スリムダクトSD「SD-140-B/K」仕様変更

耐候性向上を目的にスリムダクトSD「SD-140-B/K」を仕様変更いたします。

コード・型番・梱包・価格

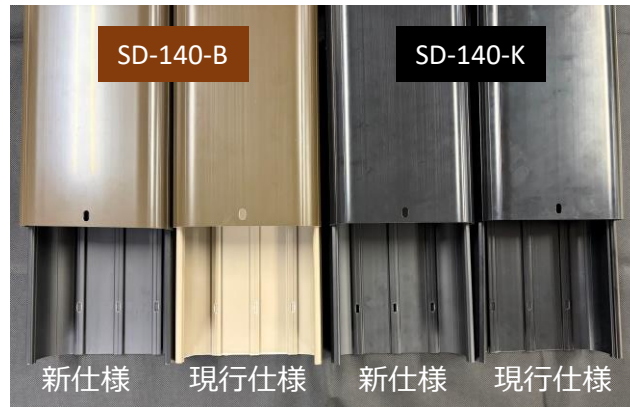
- 材質を変更。2層化、表層ASAにて耐候性向上

新仕様	現行仕様
SD-140-B	表層ASA／内層PVC	表層PVC／内層PVC
SD-140-K	表層ASA／内層PVC	単層PVC

- SD-140-Bの内層色が変更。SD-140-Kは変更無。77・100サイズと同様色。

新仕様) 箱側面に「難燃性・高耐候性」と表記

現行仕様) 箱側面に「難燃性」と表記

- 現行品在庫消化後の自然切替となります。
